# Hålandshøgda – plan 116-10

**Spørsmål/kommentarer i forbindelse med denne reguleringsplan endringen**

**Fra: Per Emil Eliassen, på vegne av alle hjemmelsinnehaverne i 42/15.**

Kart-forslag-vs-kommuneplan-Halandshogda-plan-116-10.pdf

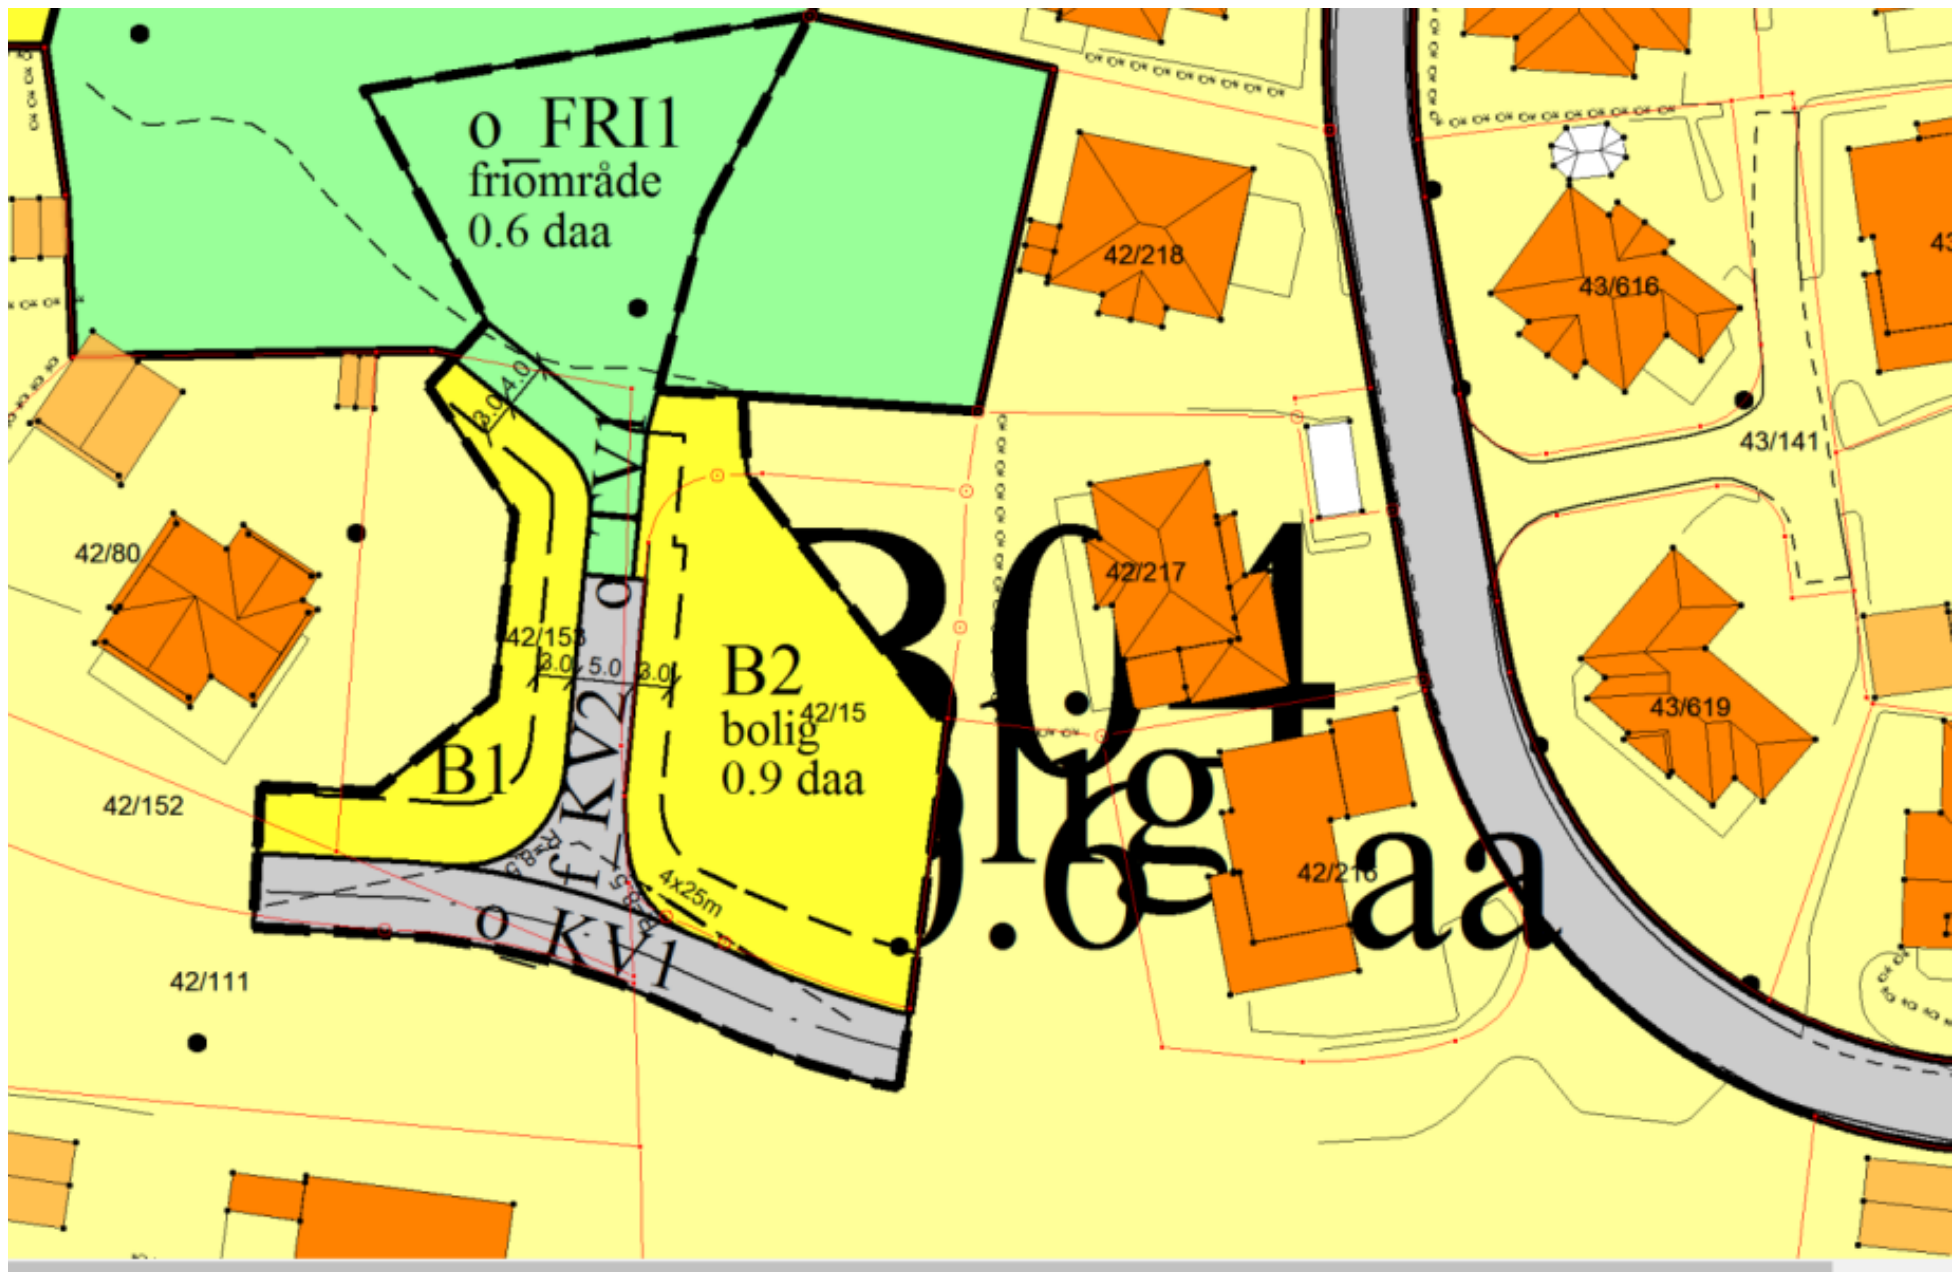
1) I planbeskrivelsen står det i 1.1 bakgrunn, følgende: Formålet med reguleringsendringen er å flytte den regulerede veien østover og fjerne snuhammeren. Spørsmål til noen av tiltakene:

- Endre vegen fra offentlig kjøreveg til felles kjøreveg (gjelder dette kun KV2 ?), se kart side 3.
- Regulere bort snuhammeren i enden og vegen (KV2?) blir 30 meter lang.
- Kjørevegen (er det KV1 eller KV2 eller begge to) som utvides fra 4 meter til 5 meter bredde. Se pkt 2 under.
- Regulere inn 4 meter turveg i enden av kjørevegen som går til friområde (blir denne offentlig eller felles turvei ? inn til et friområde/lekeplass).

2) I planbestemmelsene står det i § 11. f\_KV2 skal minimum opparbeides med 3,5 meter i asfaltert kjørebredde. Hva er rett veibredde?

Kart-forslag-vs-gjeldene-regulering-Halandshogda-plan-116-10.pdf

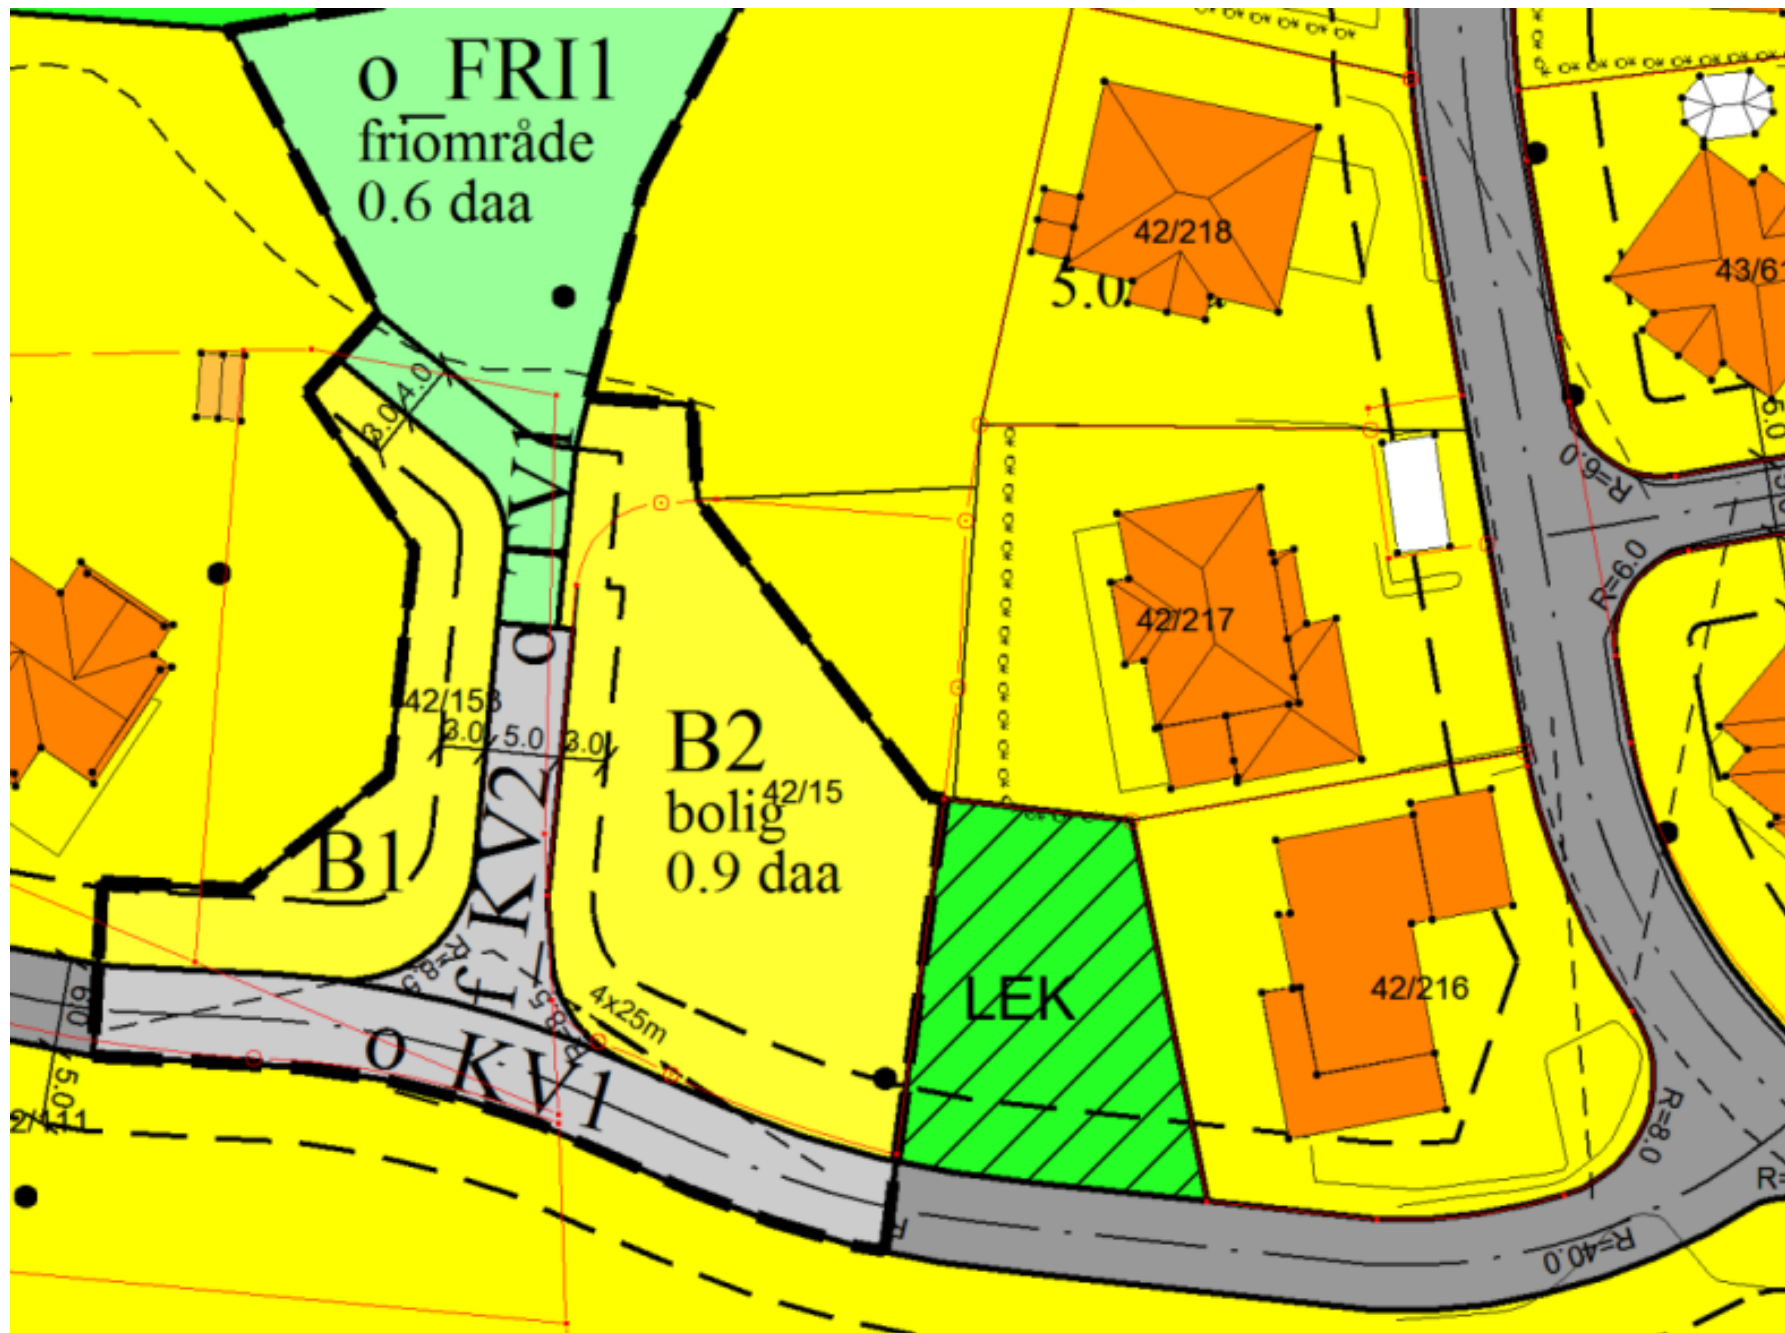
Kommentarer til planbeskrivelsen, pkt. 4.2.12 Gjennomføring av plan og økonomiske konsekvenser for kommunen:

Eiendomsavdelingen legger opp til salg av kommunal tomt. Det kan bli opparbeidelsesplikt etter pbl. §§ 18-1 og 18-2 for offentlig veg (gjelder dette KV1 videre bort til krysset med Øygaardshaugenveien, se side 5), felles vei og lekeplass. Kommunen vil overta offentlig veganlegg og overta drift og vedlikeholdsansvaret på disse veiene (dette er vel kun KV1 ?? og ikke flere veier). Hva med TV1 drift og vedlikehold ???

Hvorfor er det så viktig at denne 30m veien KV2 blir fellesvei? Når det er offentlig vei nedenfor (KV1) og offentlig Friområdet/lekeplass ovenfor? Sliter med å se logikken i dette ? Det er ingen forklaring på dette verken i planbestemmelsen eller planbeskrivelsen.

Det betyr at det er eierne av felles vei KV2 (og kanskje også TV1) må stå for alle opparbeidelseskostnader og drift/vedlikehold av disse 30m i fremtiden.

Tror KK eiendomsavdeling at noen vil kjøpe en kommunal tomt og må selv sørge for å oppgradere KV1, KV2 og TV1, pluss lekeplass, det kan bli en dyr affære.
